武庫川水系河川整備計画(原案)に関する意見書

武庫川水系河川整備計画(原案)に関する意見書

意見書 武庫川水系河川整備計画原案について

意見書 武庫川水系河川整備計画原案について その2

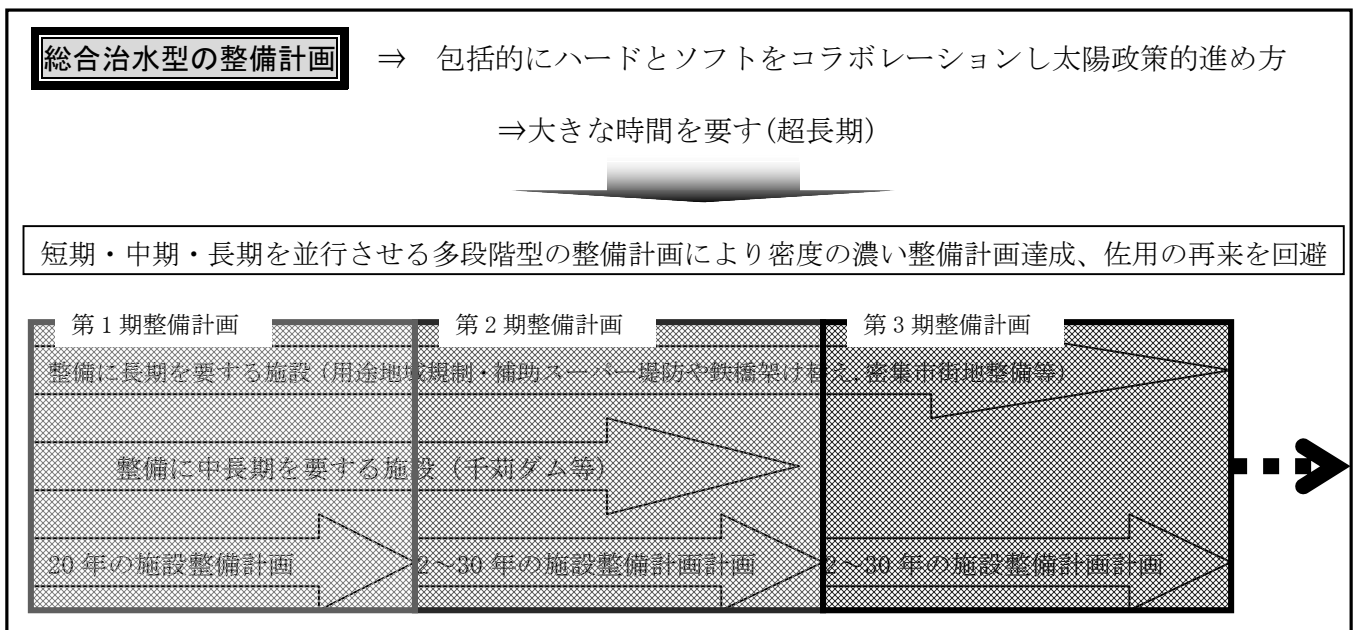
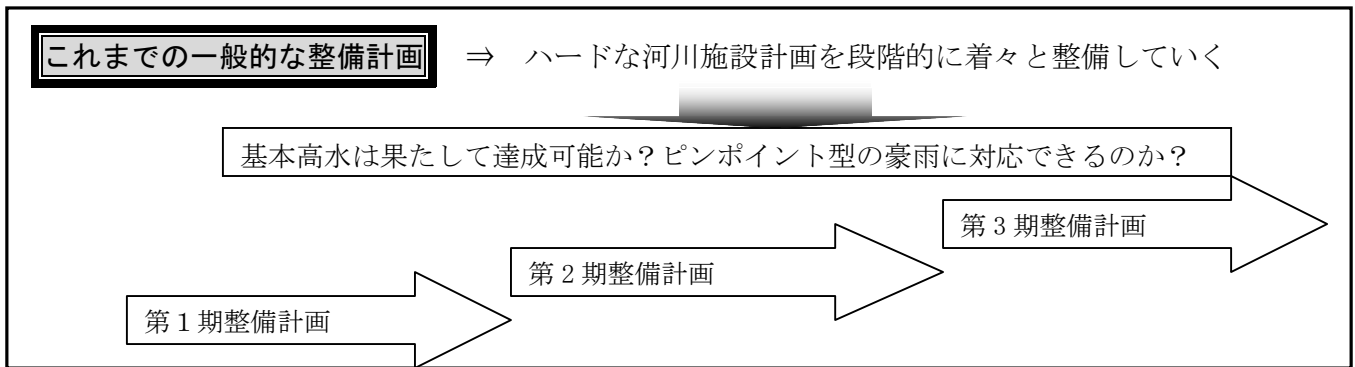
【整備計画を段階的に考えるということについて】…③流量配分に関すること にも分類される

整備計画全体の考え方について述べます。これまでの一般的な整備計画は、ハードな河川施設計画を段階的に整備していくものでした。その考え方では、第 55 回流域委員会で説明された「段階的に安全度の向上を図るイメージ図」がしっくり当てはまると思います。しかし、武庫川の場合は、総合治水型の整備計画です。総合治水型の整備計画とは、ハードな河川施設とソフトな計画のコラボレーションにより、今後さらに激化するといわれる雨、洪水に対応すべく、太陽政策的な考え方で超長期におよぶ大きな基本高水達成の実現を目指して着々と整備計画を進めていくことにあると考えます。

しかし、第 55 回流域委員会での説明では、10 年というラインがあちこちに登場しました。今期の整備計画では、佐用のような事態を回避するために河床掘削に専念するというイメージで、それは非常に素晴らしいことであると考えます。しかし一方で、20 年の整備計画に 10 年の前置きを一区切りと考え、工事実施に 10 年かかるということという判断で、今期には全く取り上げない、となると、30 年かかる事業は、次期整備計画が 30 年となった場合に限り 20 年後からの検討になり完成は 50 年後、40 年かかる事業に至ってはいつまで経っても遡上に挙げられないこととなります。

10 年一区切りにこだわっての整備計画の検討では永久に目標とする総合治水が完了しないのではないかと懸念します。一つの事業に加担することなくさまざまな対策をバランスよく計画し、計画達成年度が短期（1 期で完了可能な整備計画）、中期（2 期を要する整備計画）、長期（2 期以上を要する整備計画）に仕分けて全体像を考え、それぞれの事業を並列的に実行することを考慮した上で、今期

武庫川に関わる課題と「武庫川づくりのための協働による取組と分野」

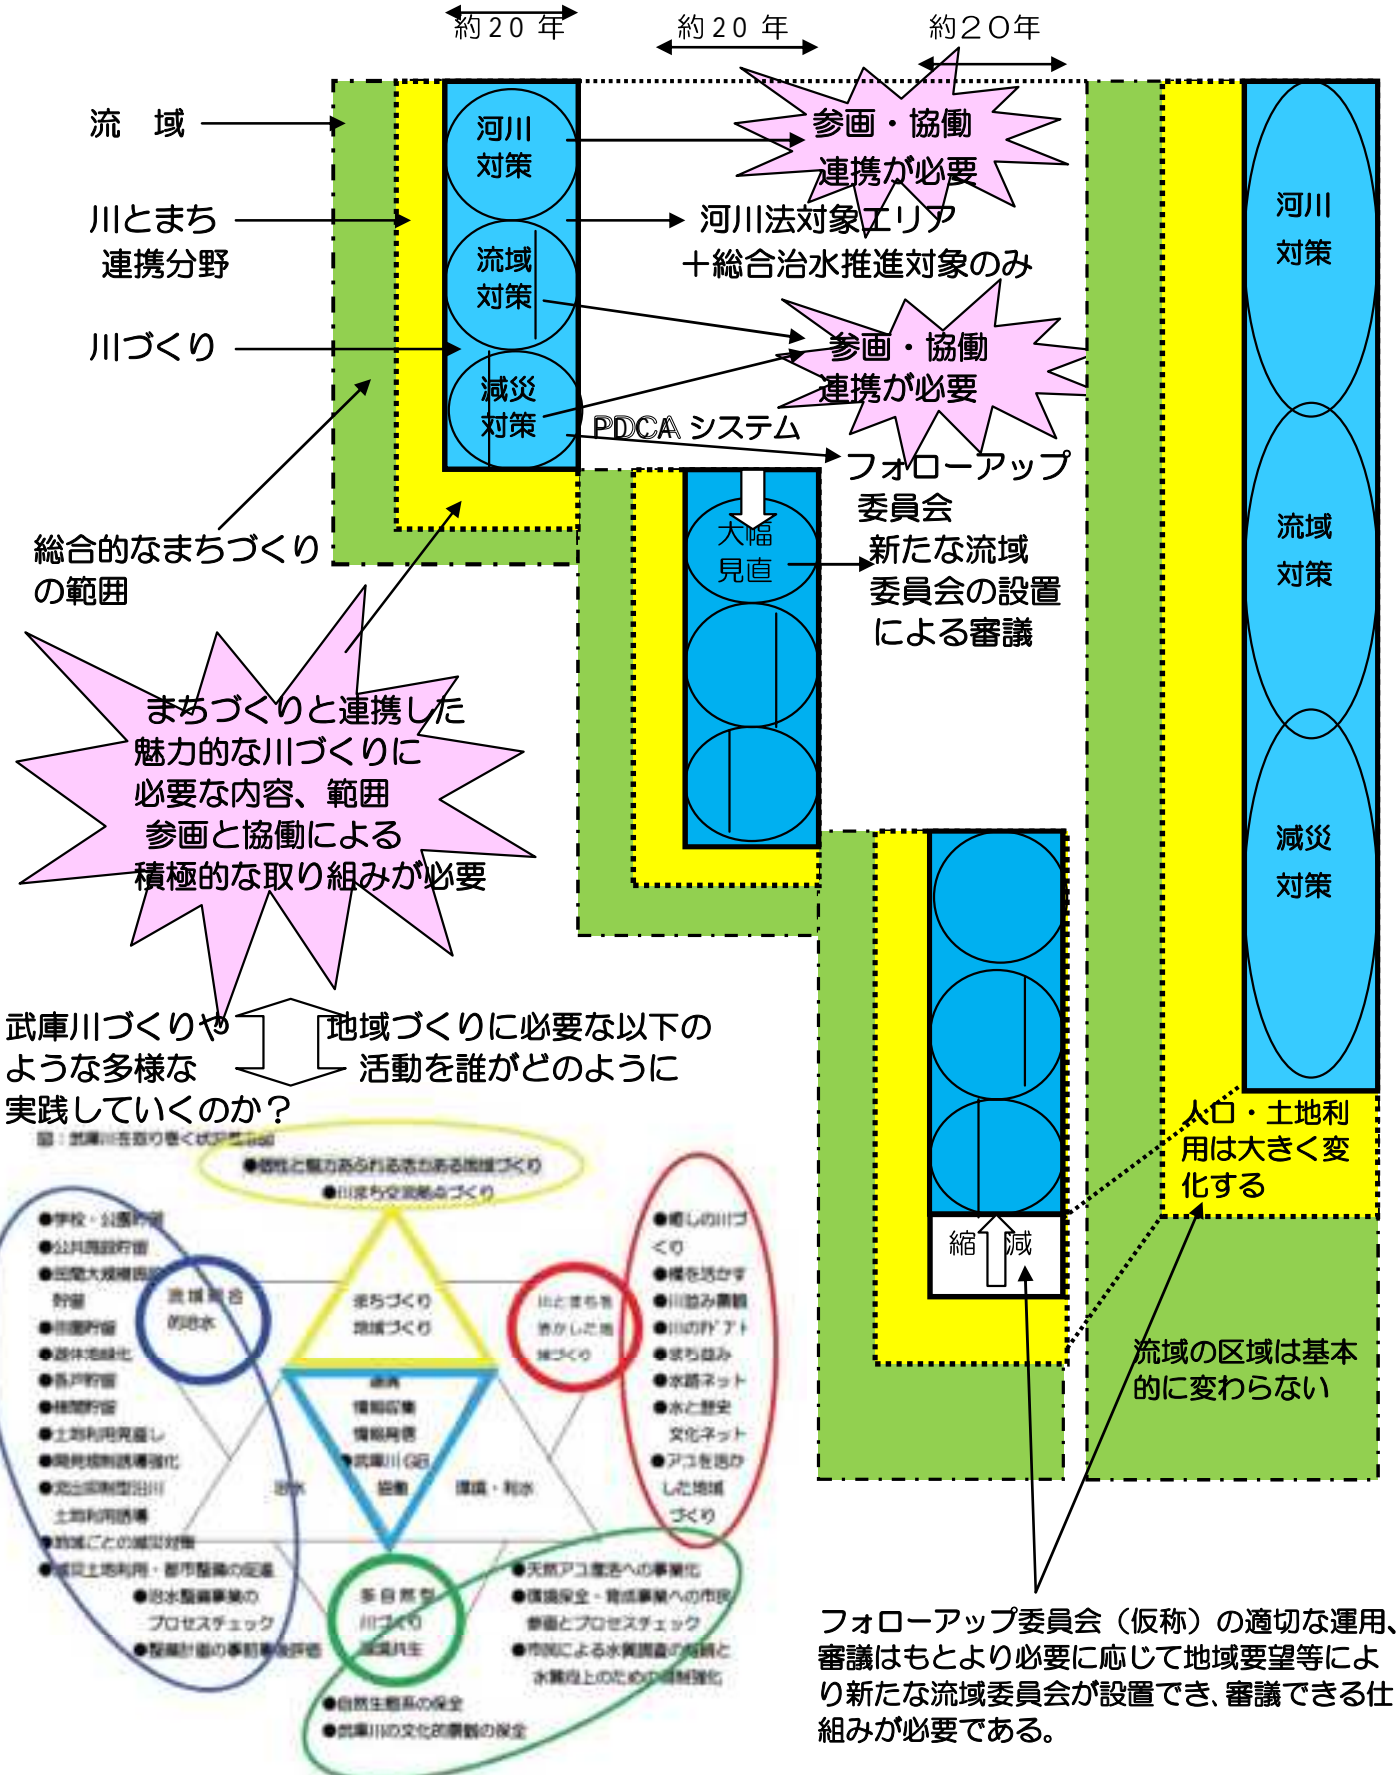
参考資料として以前提示しました「武庫川に関わる課題と「武庫川づくりのための協働による取り組みと分野」の図を提示します。河川対策、流域対策、減災対策以外にこのように武庫川の抱える課題は非常に多岐にわたります。これらをどのように分担しながら流域の連携と協働によりやり遂げるかが重要なキーであると思います。このような内容を具体にどのように進めるのかも含めて「武庫川らしい整備計画」となるようさらに検討努力してください。

- ①基本的に整備計画（原案）では下図の太枠内の一部しか将来計画に位置づけないということでしょうか。
②武庫川づくりはもとより川とまちが一体連携した地域づくりが必要と考えますが誰がどのように進めるのでしょうか。
